Mission régionale d'autorité environnementale
OCCITANIE

Avis sur le projet de parc éolien sur la commune de NAUCELLE (Aveyron) Au lieu-dit « du Bosc »

N°Saisine : 2024-13122

Avis émis le 23 mai 2024

Figure 2 : carte localisant les principales composantes du projet – source IGN scan25 – extrait de l'étude d'impact

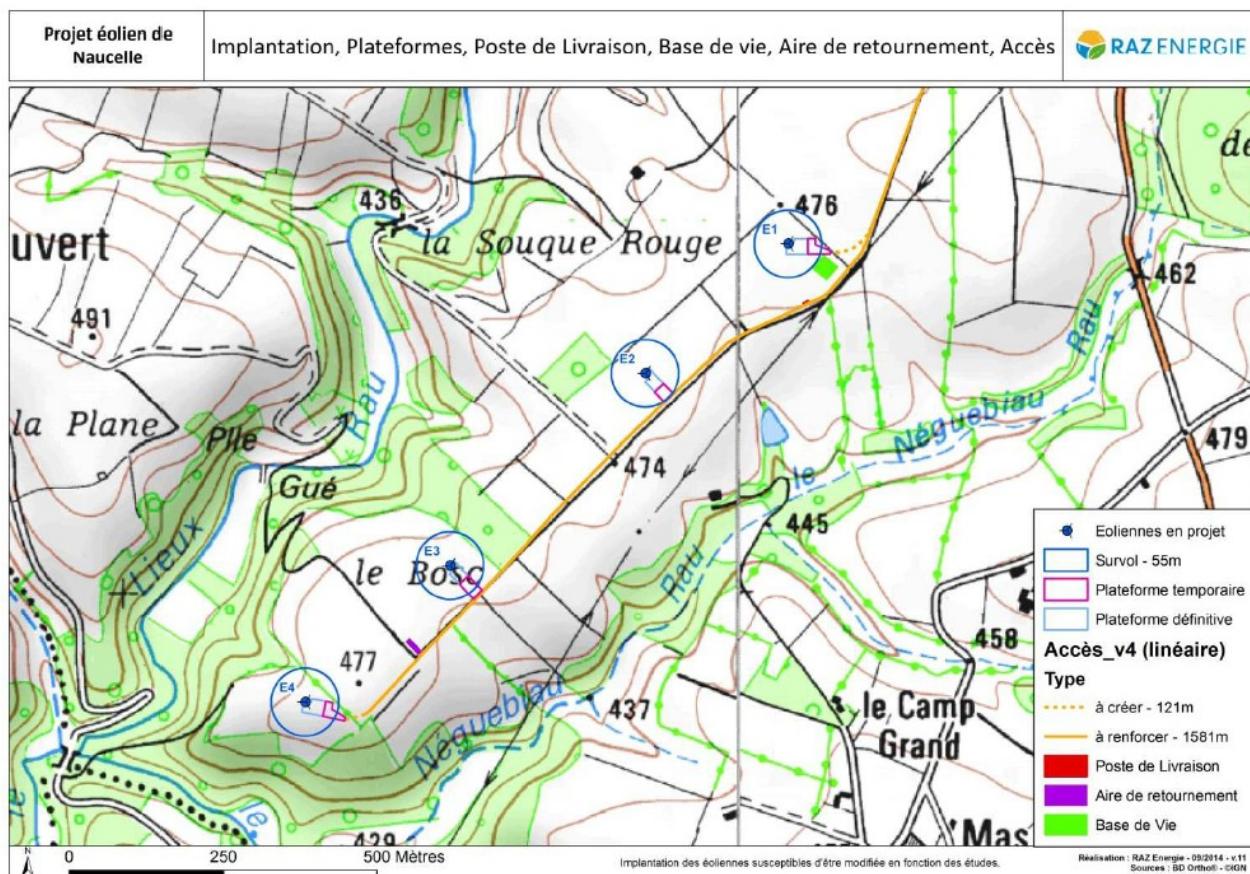
La destruction des alignements de vieux arbres et la perturbation du cycle biologique du Grand capricorne et du Lucane cerf-volant sera réduite par l'évitement d'une part importante des secteurs sensibles. Pour la MRAe une attention particulière doit être portée à proximité de l'éolienne E4 au niveau des arbres abattus en maintenant *in situ* l'appareil racinaire afin de maintenir un habitat favorable pour les espèces protégées qui y sont inféodées.

La MRAe recommande de maintenir *in situ* les arbres abattus, notamment l'appareil racinaire à proximité de l'éolienne E4, afin de maintenir un habitat favorable à la réalisation du cycle biologique complet du Grand capricorne et du Lucane cerf-volant.

Le risque de mortalité est évalué comme important pour la Pipistrelle commune et la Pipistrelle de Kühl au niveau des éoliennes E2, E3 et E4 (proximité de haies ou de masses boisées).

Enfin, au niveau de l'éolienne E4, afin de réduire la perturbation du cycle biologique des espèces arboricoles, la MRAe recommande que l'abattage prévu des trois arbres sénescents soit réalisé entre septembre et octobre (en dehors des périodes d'estivage et d'hibernation), et/ou l'obturation des cavités en dehors des périodes d'occupation.
